OBSERVATIONS

**Sujet :** [INTERNET] Re: Enquête publique sur 3 digues sèches prévention des inondations 2008

Avis sur l'Enquête DUP/parcellaire aménagement zones d'expansion de crue,  
Estillac, Roquefort, Moirax et Aubiac d'Alain ZANARDO – élu municipal à  
Roquefort [zanardoalain@gmail.com](mailto:zanardoalain@gmail.com)

Figure 12 : identification des zones à risque pour la vie humaine dans la traversée de Roquefort selon les scénarii ETAT INITIAL et ETAT AMENAGE

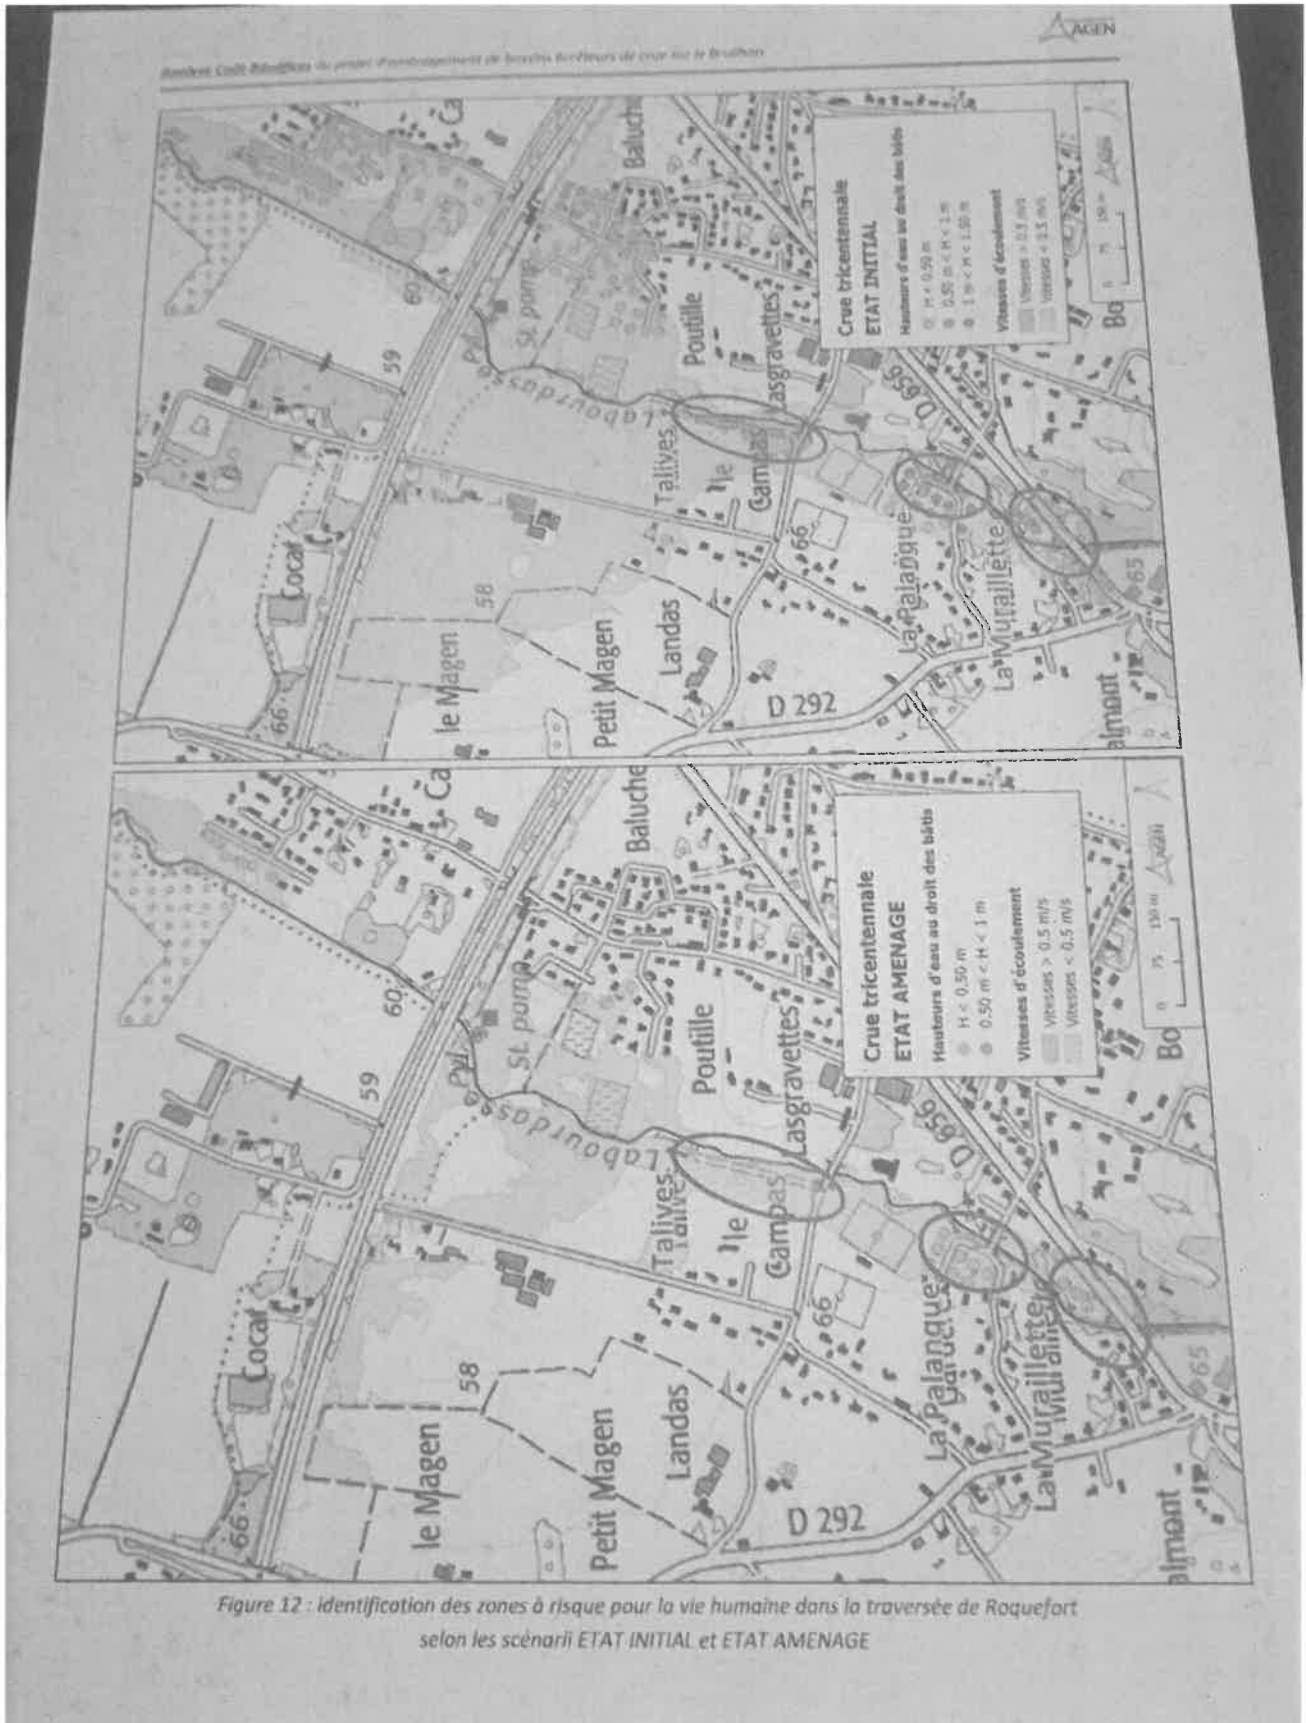
Je soussigné Marie-Christine Pizzolo, propriétaire au 33 rue des Fleurs, Roquefort 47310, adresse ce par une lettre et une carte adressées à Monsieur Michel Segon, Commissaire Enquêteur chargé de l'enquête citée en objet.  
 Avec tous mes respects,  
 Marie-Christine Pizzolo  
 06 09 74 28 56  
 jmarud@maurad.fr
